Modulo per la presentazione delle osservazioni per i piani/programmi/progetti sottoposti a procedimenti di valutazione ambientale di competenza statale

ID: Codice procedura (ID_VIP/ID_MATTM): 12691

“Progetto di un impianto eolico denominato "Pitigliano" ubicato nei comuni di Pitigliano (GR) e Sorano (GR) costituito da 20 (venti) aerogeneratori di potenza nominale 7,0 MW per un totale di 140,0 MW con relative opere connesse ed infrastrutture indispensabili”

Immagine 1. Vincoli ex art. 136 del CBC dal PIT della Regione Toscana e zona approssimativa dove è progettato l'impianto industriale.

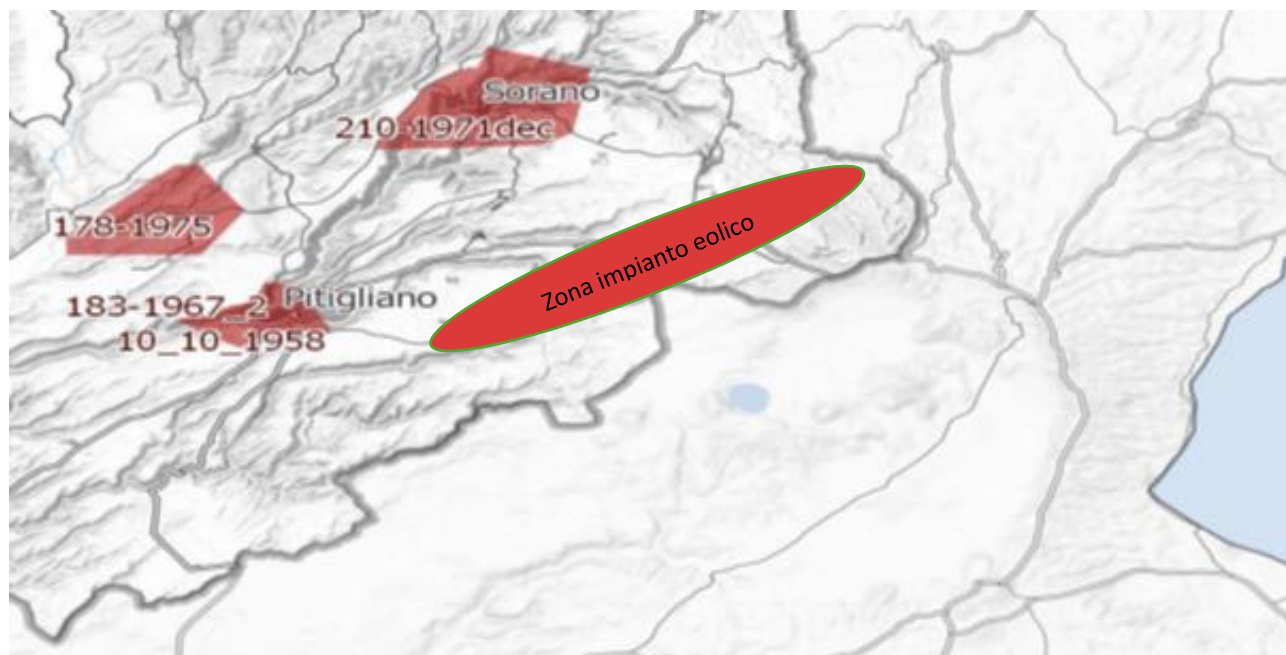
Al contrario si evidenzia che l'impianto eolico industriale citato non solo ricadrebbe con tutti e 20 gli aerogeneratori all'interno delle fasce di rispetto di 3 km dei due vincoli paesaggistici di notevole interesse pubblico esistenti nella Regione Lazio e con una parte di essi nel vincolo paesaggistico del centro abitato di Sorano (GR), quindi in aree non idonee all'installazione di impianti di energia rinnovabile. Addirittura, alcuni aerogeneratori sarebbero ubicati a poche centinaia di metri dai perimetri dei due vincoli paesaggistici laziali ex art 136 del CBC. (Nell'Allegato n. 3 sono riportate le immagini che illustrano in maniera dettagliata quanto affermato).

Inoltre alcuni aerogeneratori del progetto eolico industriale *Pitigliano* lambiscono le fasce di rispetto di un altro bene di notevole interesse pubblico quale è la *Conca del Lago di Bolsena*, e impattano visivamente con il Centro Storico di Gradoli e la sua Rocca Farnese, che si trovano in un raggio di 4 km.

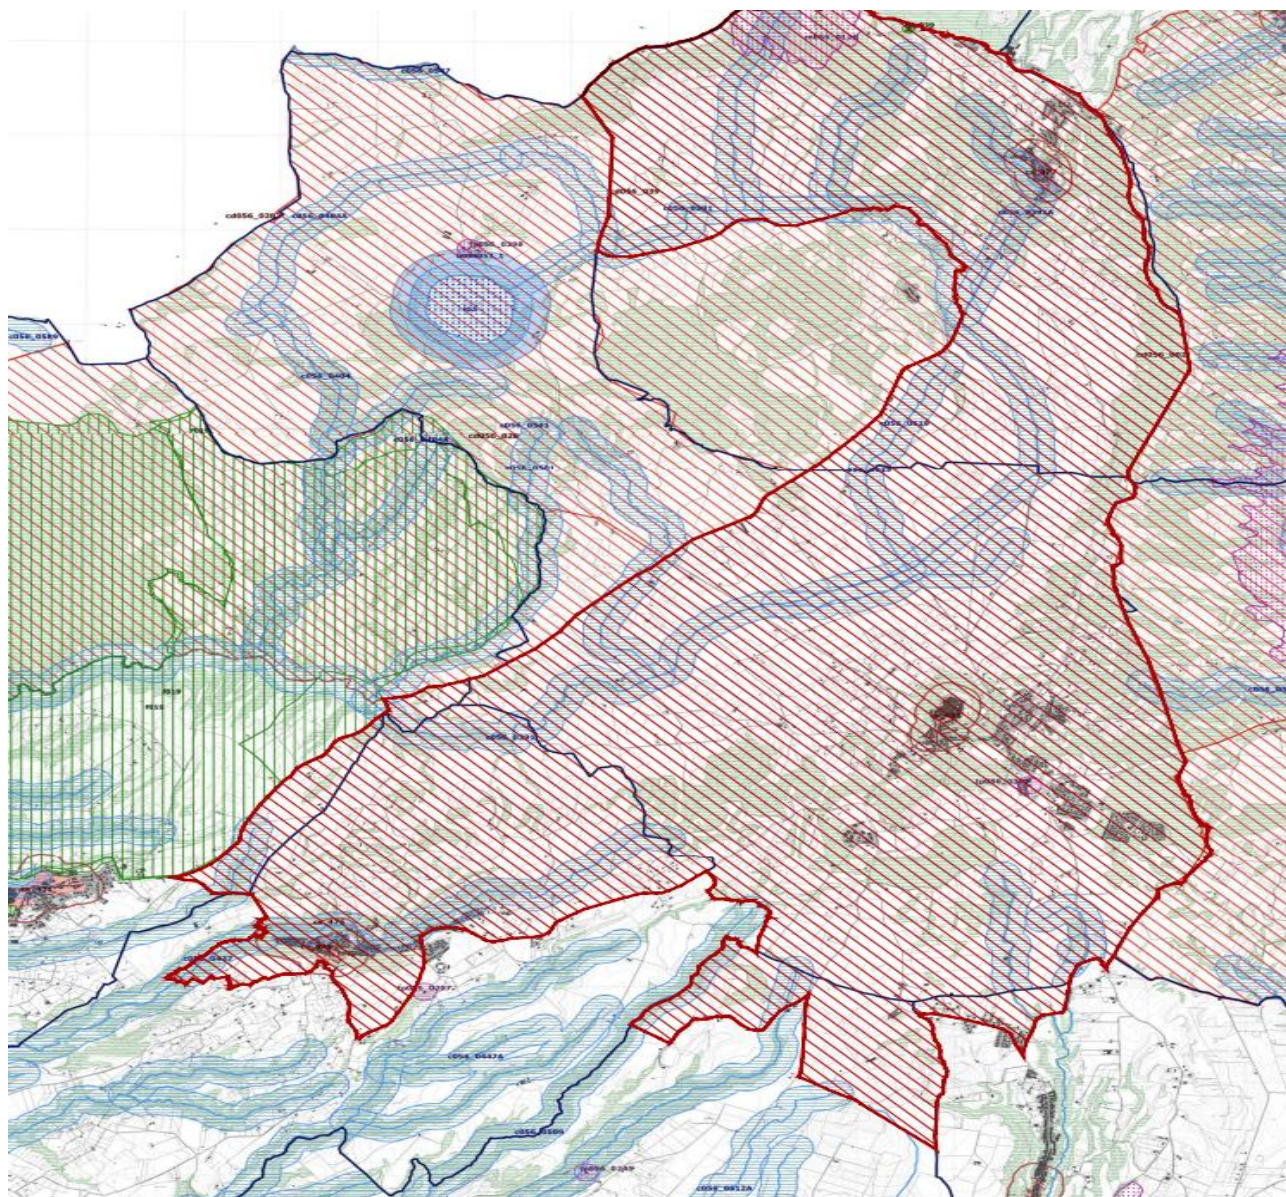
Come è illustrato nell'immagine si ribadisce che l'impianto industriale *Pitigliano* ricade completamente all'interno delle fasce di rispetto dei due vincoli di notevole interesse pubblico e lambisce quelle di un terzo vincolo e quindi come affermato dal Consiglio di Stato nelle sentenze citate, l'impianto è insediato in area non idonea ai sensi dell'art. 20 comma 8 lettera c quater del D.Lgs. n. 199/2021 e ss.mm.ii al contrario di quanto sostiene la proponente.

Si ricorda inoltre che il vincolo dell'*"Orlo della Caldera di Latera"* ha cucito insieme i due vincoli enunciati e già esistenti della *Conca del Lago di Bolsena* (D.M. 24.10.1960 e D.M. 22.05.1985) e la *Conca del Lago di Mezzano* e territorio circostante (DM 22.05.1976 "*Conca del Lago di Mezzano e territorio circostante*" e DM 22.05.1984 "*Selva del Lamone*") testimoniando, se ce ne fosse stato ancora bisogno, il notevole pregio paesaggistico di tutta l'area. Pregio paesaggistico arricchito dal valore naturalistico della confinante Riserva Naturale regionale *Selva del Lamone* con la sua Area Contigua e i vari siti *Natura 2000* e le due aree di importanza internazionale per gli uccelli, *IBA 099 Lago di Bolsena* e la *012 Selva del Lamone*. Inoltre, si segnala anche l'impatto sulle tradizioni agroalimentari con la zona DOC vino bianco di Pitigliano, del Pecorino Toscano DOP, dell'olio extravergine di oliva DOP Canino, la Lenticchia di Onano, il vino Aleatico e il fagiolo del Purgatorio di Gradoli e altri pregiati prodotti tipici locali del *Biodistretto del Lago di Bolsena* che comprende anche i comuni laziali interessati dall'impianto industriale.

Immagine 3. Cumulo di una parte di impianti eolici, fotovoltaici e geotermici industriali in progettazione ed esistenti intorno all’eolico industriale *Pitigliano*.

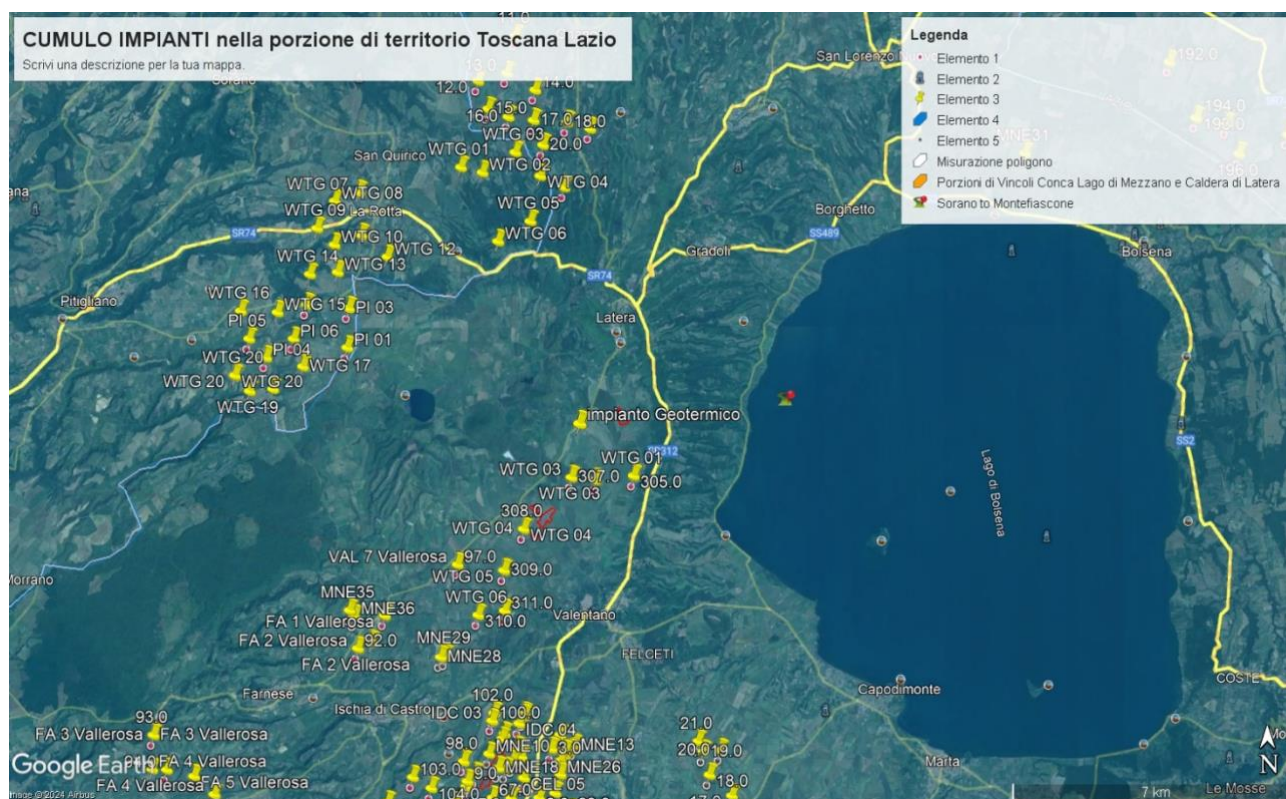
scale di studio (vasta, intermedia e di dettaglio...". Le analisi debbono non solo definire l'area di visibilità dell'impianto eolico industriale, **ma anche il modo in cui l'impianto viene percepito all'interno del bacino visivo.** Le analisi visive debbono inoltre tenere in opportuna considerazione **gli effetti cumulativi derivanti dalla compresenza di più impianti".** Nella Relazione Paesaggistica e nello Studio di Impatto Ambientale prodotte dalla proponente come già evidenziato è stato ignorato il vincolo paesaggistico di notevole interesse pubblico ex articolo 136 del Codice dei Beni Culturali "*Ambito paesaggistico, geologico e geomorfologico dell'Orlo della Caldera di Latera ...*" Non vengono nemmeno citati gli impianti eolici in progetto al MASE, il *Rempillo* (6 aerogeneratori) e un altro in verifica amministrativa di 14 aerogeneratori e 72,6 MW. Ad oggi nei territori di Pitigliano, Sorano e in quello limitrofo potenzialmente potrebbero essere insediati 40 aerogeneratori alti 200 metri e larghi 170. Ma la Proponente si guarda bene dal citare gli altri impianti che creerebbero il cumulo e quindi maggiore impatto. Infatti, sul territorio della *Città del Tufo* (Sorano e Pitigliano) impatterebbero anche l'impianto eolico *Montarzo* di Onano con 13 aerogeneratori dalle dimensioni ricordate, l'altro eolico industriale nel territorio di Valentano con sette aerogeneratori (stesse dimensioni), gli impianti di Farnese con un minieolico di 3 Torri alte 60 metri già installate in località *Poggio del Crognolo* e l'impianto eolico industriale *Vallerosa* (7 aerogeneratori alti 200 metri e larghi 158 metri) in procedura VIA presso la Regione Lazio. Inoltre, altri impianti del minieolico già presenti a Valentano, Cellere e Piansano e due progetti eolici industriali con le stesse dimensioni (200 m x 170 m) nel Comune di Ischia di Castro. La valutazione del cumulo non prende in considerazione neanche gli impianti industriali di fotovoltaico e agrivoltaico in progetto a Farnese, Valentano, Ischia di Castro, Cellere e neppure l'impianto geotermico in procedura VIA al MASE, progettato nella *Caldera di Latera*. Quindi è stata effettuata una valutazione del potenziale impatto cumulativo non veritiera a dispetto di quanto affermato dalla Proponente che sostiene di aver preso in

considerazione uno spazio di 10 km intorno al suo impianto per gli impatti che si creerebbero.

ALLEGATO 3 VINCOLI PAESAGGISTICI ex ART. 136 del CBC Pitigliano e Sorano

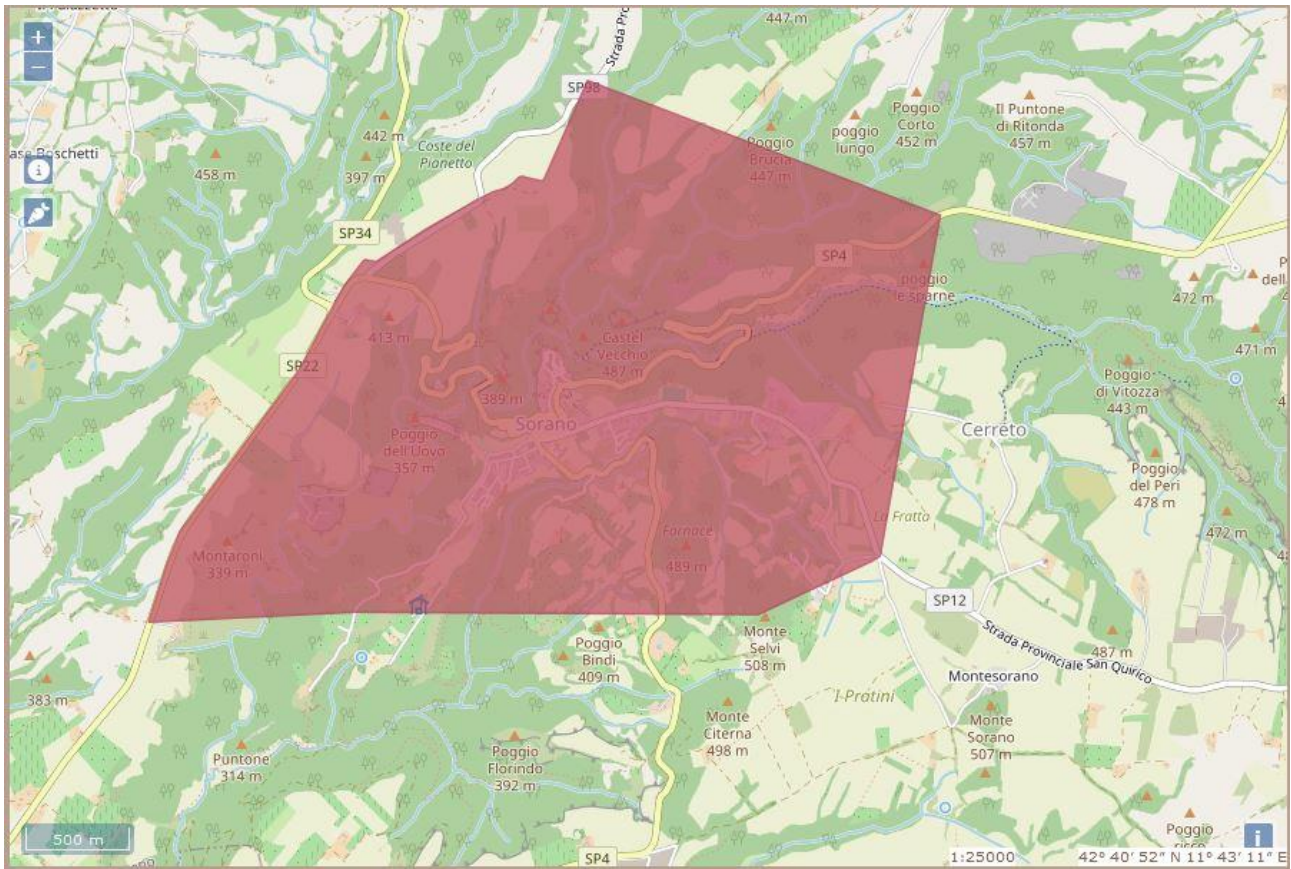
per il Comune di Pitigliano Codice Vincolo **90484** “Zona del Centro Storico di Pitigliano ed area circostante caratterizzata da memorie storiche e da monumenti insigni”, l’unico aerogeneratore interno alla fascia di rispetto di 3Km è il n.WTG.16 ml.2.900,00;

IMMAGINE n 2. Mappa eolici elaborata dall'Associazione Amici della Terra. La mappa evidenzia il cumulo degli impianti tra Lazio e Toscana.

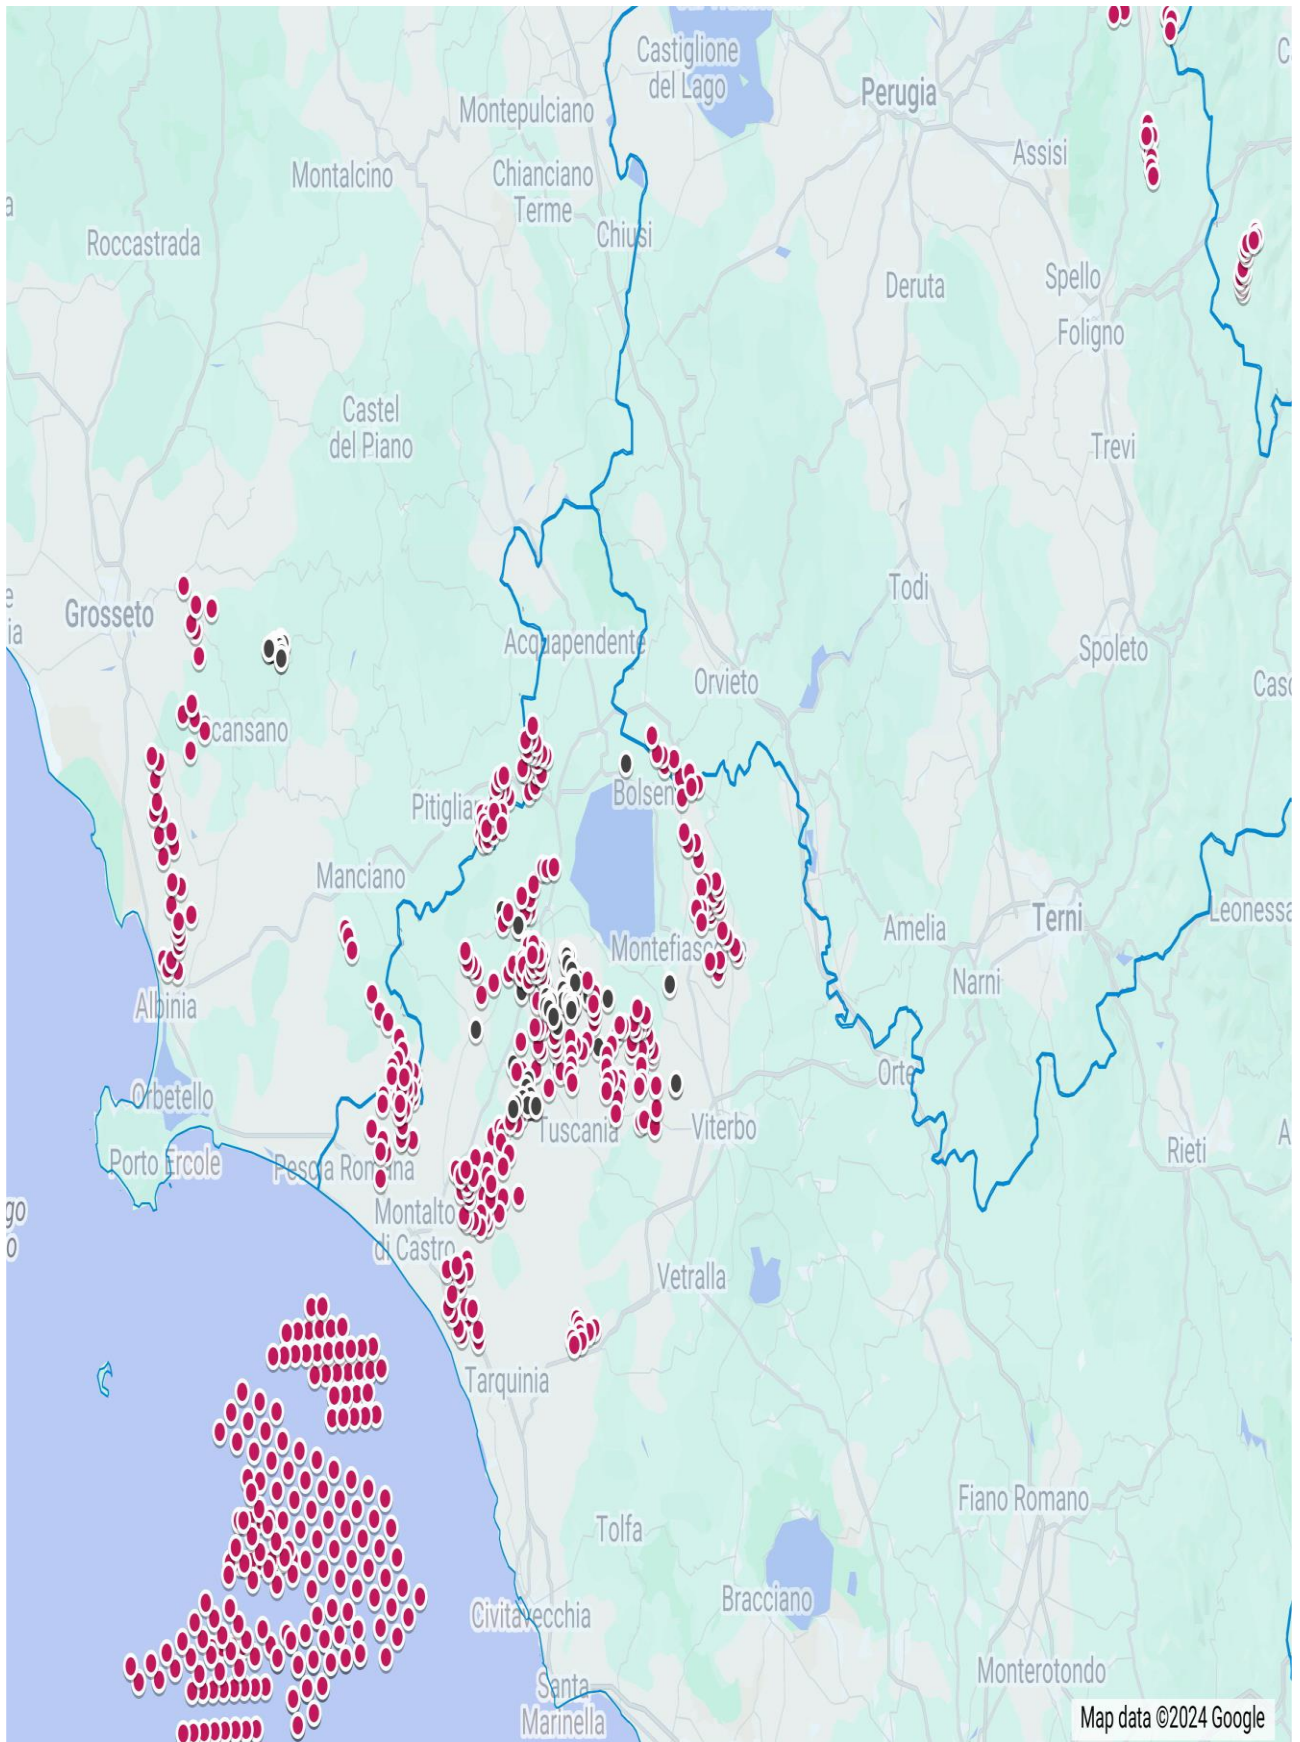
Riguardo al cumulo degli impianti FER, le mappe prodotte dalla proponente riguardano, come già evidenziato, soltanto una parte molto piccola degli impianti FER dell'area intermedia e vasta e in particolare di quelli eolici che contribuiscono a creare un notevole cumulo e la saturazione del territorio tosco laziale. Riguardo al cumulo dei soli impianti eolici si riporta la mappa dell'intervisibilità degli impianti eolici elaborata dall'associazione nazionale *Amici della Terra*.

Se agli impianti eolici rappresentati qui sopra, che non comprendono né l'impianto eolico *Pitigliano* né le altre 14 pale del progetto eolico in verifica amministrativa sempre nel territorio di Pitigliano, si aggiungono le migliaia di ettari (7000 finora) di territorio occupato dagli impianti fotovoltaici e agrivoltaici e dalle altre tipologie appare chiaro il numero spropositato degli impianti FER nella Toscana meridionale e nella Tuscia.
